Le présent avis est une réponse à l'enquête publique (arrêté préfectoral n°DCL-BRENV-2023-255-1) relative à un projet de deux entrepôts logistiques sur la commune de Champforgeuil (lieu-dit « Les Moirots »), porté par l'entreprise SCCV SP FRANCE N 004.

Ce projet comprend la création de deux bâtiments à usage d'activité logistique et ses aménagements annexes (deux ronds-points, voiries, parkings, bassins de dépollution, etc.) et se traduit par une artificialisation de 11 ha de milieux naturels (terrains agricoles en déprise depuis plus de 10 ans), dont 7,2 ha imperméabilisés.

**Sujet :** [INTERNET] Enquete publique "SCCV SP FRANCE N 004"

Etude « Zone Humide » (A. Desbrosse) – sondages pédologiques ne permettant pas d’écarter un sol typique de zone humide (entouré en jaune) :

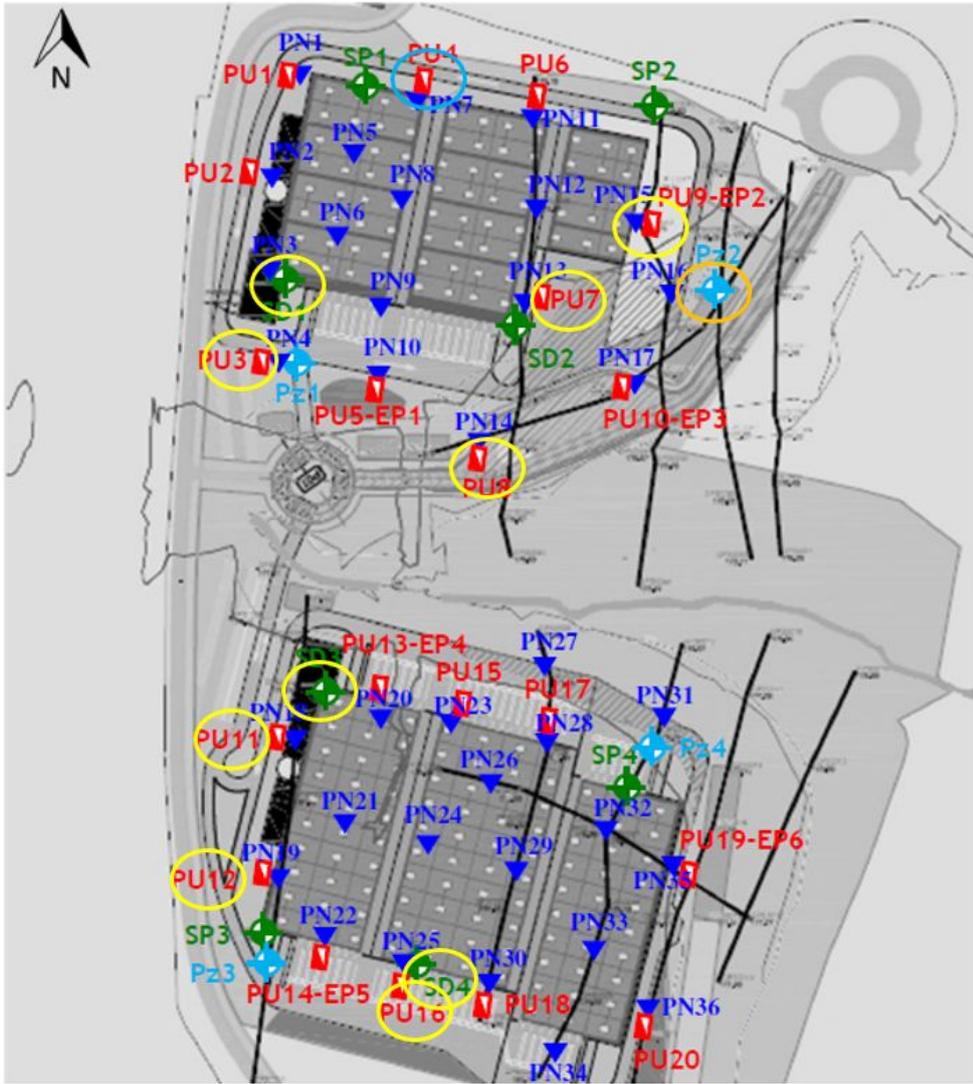
En préalable, il est à noter que l'étude de délimitation de zone humide paraît incomplète. En effet, la quasi-totalité des sondages pédologiques montre des traces d'hydromorphie avant la profondeur de 50 cm (cf annexe) ; pour respecter l'arrêté ministériel du 24 juin 2008 modifié précisant les critères de définition et de délimitation des zones humides, il aurait fallu chercher la présence d'un horizon réductique jusqu'à 1,20 m de profondeur, ce qui n'apparaît pas dans l'étude.

Les sondages géotechniques (présence fréquente de traces rédoxiques avant 50 cm en de nombreux endroits du projet – cf annexe), la présence d'une nappe de surface sur au moins un piézomètre (cf annexe), et la présence de bosquets de Saules blancs, végétation caractéristique

de zone humide (notamment au sud-ouest du projet), doivent amener à compéter cette délimitation, d'un point de vue péologique comme piézométrique (utilisation des données recueillies sur les 4 piézomètres installés).

- sondages pouvant laisser supposer un sol de zone humide : traces d’hydromorphie apparaissant avant 50 cm de profondeur (entouré en jaune), avant 25 cm (en bleu)
- piézomètre avec un niveau de 50 cm en fin de forage
